RESOLUCIÓN GERENCIAL GENERAL REGIONAL N° 291 -2026-GRL-GGR.

ARTÍCULO 1°.- APROBAR LA PRESTACIÓN ADICIONAL DE OBRA N° 02, del Proyecto: "Mejoramiento de Vía por Calle Rioja sobre Quebrada Zaragoza para Interconexión de la Ciudad de Nauta y el A.H Loreto – Nauta, distrito de Nauta, provincia de Loreto, departamento de Loreto", con Código Único de Inversiones (CUI) N° 2499747, por el monto ascendente a S/ 818,585.87 (OCHOCIENTOS DIECIOCHO MIL QUINIENTOS OCHENTA Y CINCO CON 87/100/SOLES), por la causal de deficiencias en el expediente técnico, con un porcentaje de incidencia del adicional de 1.20016% respecto al monto del contrato original; conforme a lo expuesto en la parte considerativa de la presente Resolución.

1) El plano ST-2 lámina 15, presenta la siguiente sección en la progresiva 0+560:

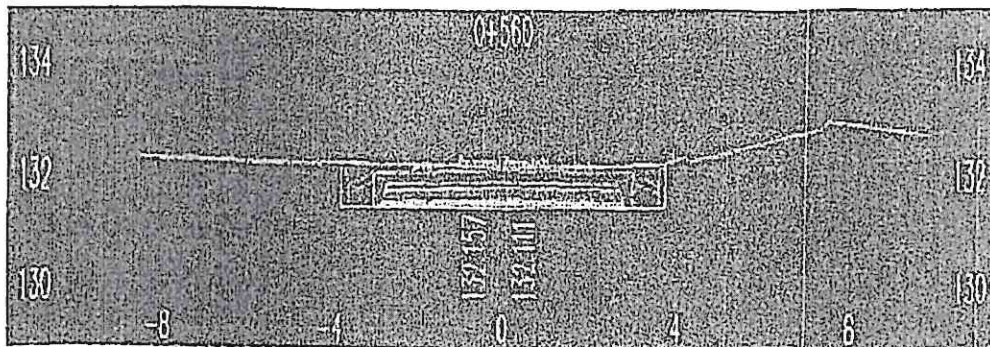
5.2.1 **DISEÑO DEL PAVIMENTO EN PROLONGACIÓN RIOJA (Tramos de ejecución de obra, con Topografía del terreno casi uniforme u plana).**

Respecto a las deficiencias técnicas del expediente original, en este tramo de pavimentación de la prolongación Rioja, se indica que se ha encontrado las siguientes observaciones:
